**Betrifft: Bebauungs- und Grünordnungsplan Nr. 107 H- „Am Samhof“**

**BEBAUUNGS- UND GRÜNORDNUNGSPLAN Nr. 107 D Ä II – KITA – STANDORT AM KREISEL GEROLFINGER STRASSE / KRUMENAUERSTRASSE.**

KREISEL KRÜHENAUER STRASSE

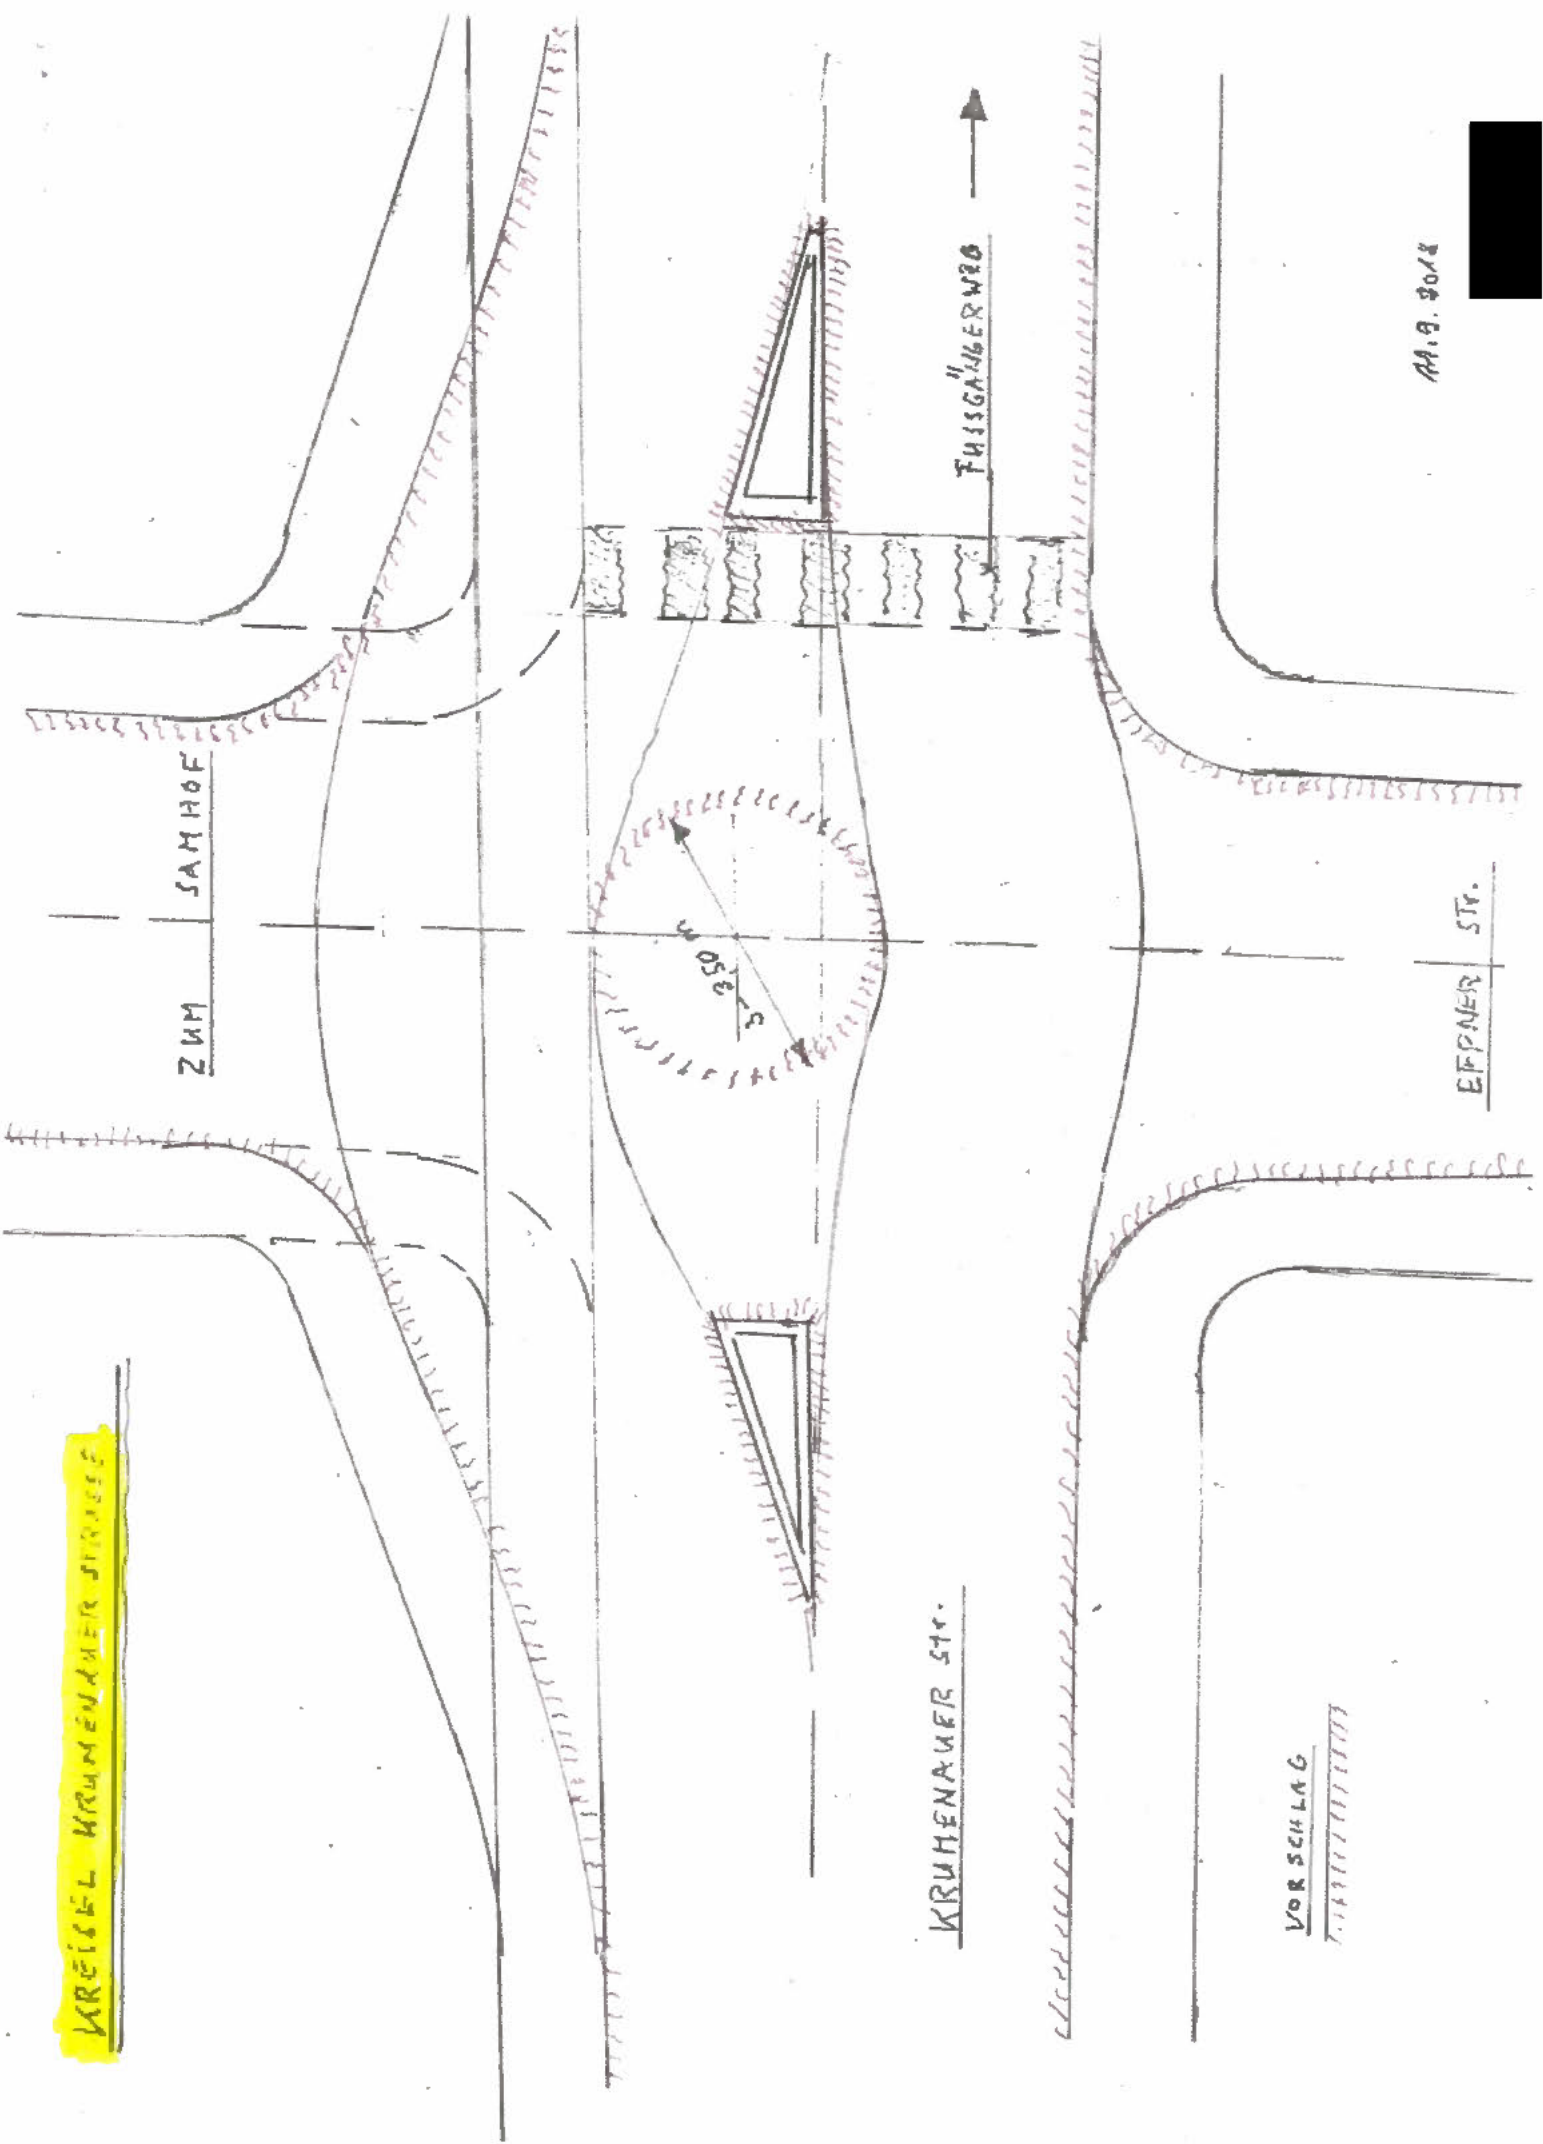
- **Ausfahrt aus dem neuen Baugebiet in die Krumenauerstr über eine Öffnung des Baugebietes gegenüber der Effnerstr. Es entsteht so hier eine Kreuzung.**

Die Einfahrt aus der Effnerstr. in die Krumenauerstr. ist schon heute problematisch. Durch die Aufstellung von Halteverbotschildern entlang der Krumenauerstr. vor der Einmündung in die Effnerstr. wurde die Einfahrtssituation zwar deutlich verbessert, die Sicht in die Krumenauerstr. hinein ist bei dem schnell fahrenden Verkehr aber oft nicht ausreichend.

Durch die zusätzliche neue Einfahrt zum Samhof entsteht hier aber eine Gefahrenpunkt erster Ordnung,

Ich schlage mit der beiliegenden Skizze für die Stelle einen Kreisell vor, der leicht in das neue Baugebiet verschoben ist. Er könnte die Sicherheitslage deutlich verbessern ohne großen Mehraufwand

An der Einmündung der Effnerstr. in die Krumenauerstr und dem Radweg ändert sich bauseitig nichts, die gegenüberliegende Seite wird sowieso neu gebaut, die Kosten werden durch meinen Vorschlag nur geringfügig höher. Der zusätzliche Bodenverbrauch ist gering. Ein großer Vorteil dieser Lösung ist, dass an dieser Gefahrenstelle in der Krumenauerstr. langsamer gefahren wird und das Einfahren und Abbiegen klar geregelt ist.
